SOPRINTENDENZA SPECIALE PER IL PIANO NAZIONALE
DI RIPRESA E RESILIENZA

Oggetto: **[ID: 9870] TRECENTA (RO):** impianto agrifotovoltaico a terra connesso alla rete elettrica per vendita di energia di potenza pari a 41068,80 kWp su area sita i comune di Trecenta (RO) via Adolfo Azzi, SNC.
Procedimento ai sensi dell'art. 23, del D.lgs. 152/2006 VIA
Proponente: AIEM GREEN S.r.l.
Richiesta di documentazione integrativa

Fig. 3 Carta dei vincoli

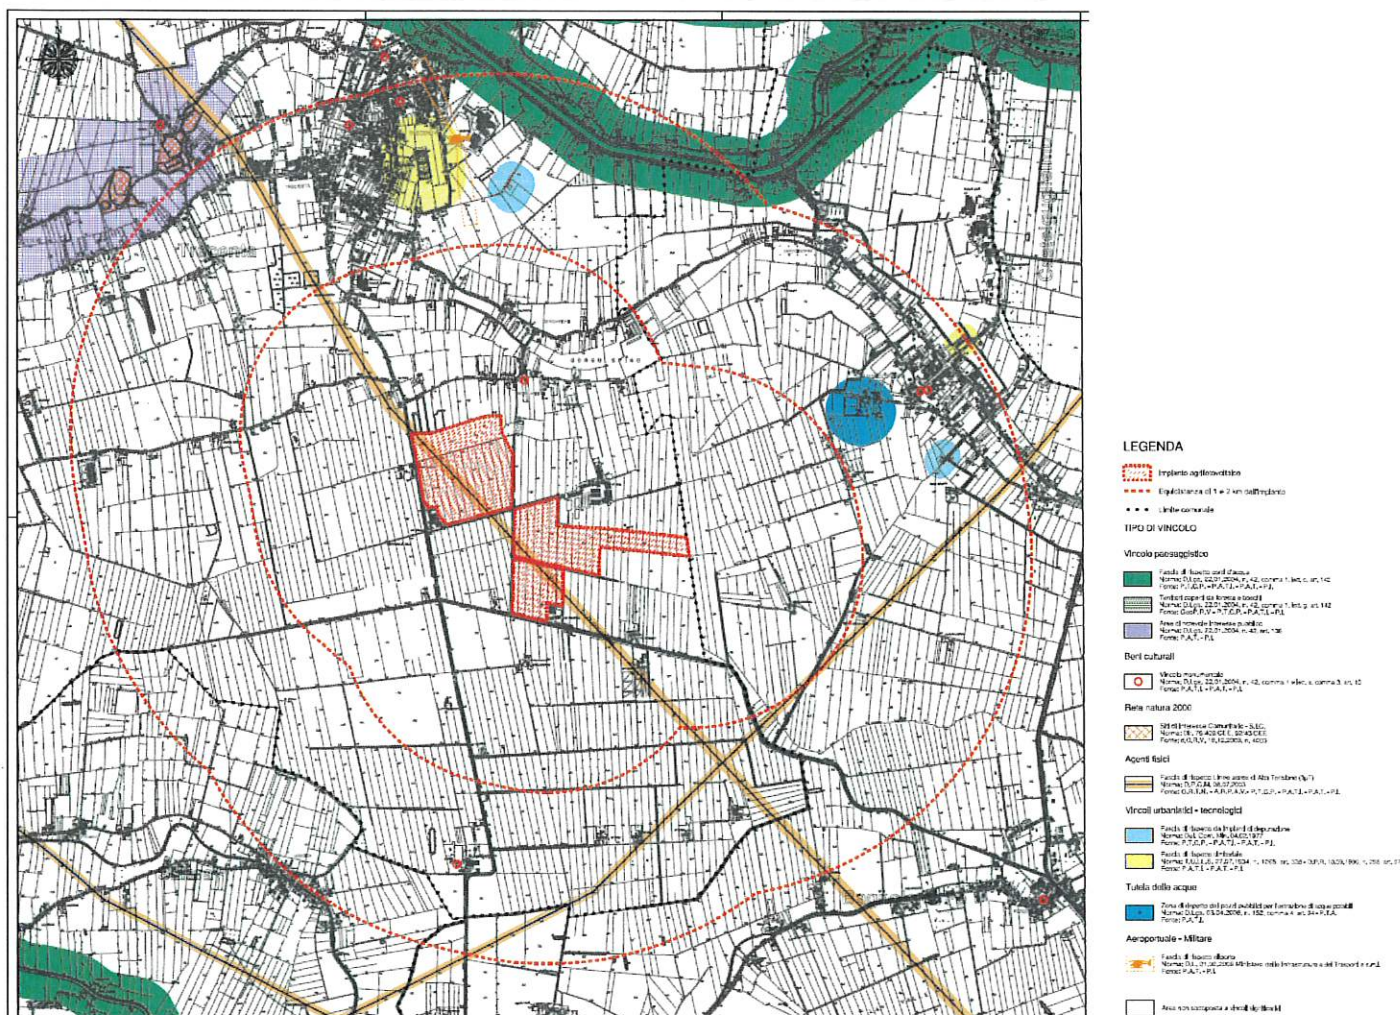
Al riguardo si evidenzia, come rappresentato in dal proponente nella Carata dei vincoli (cfr. Fig. 3 Carta dei vincoli) la prossimità dell’impianto all’Oratorio della Consolazione sottoposto a vincolo architettonico di interesse culturale dichiarato.
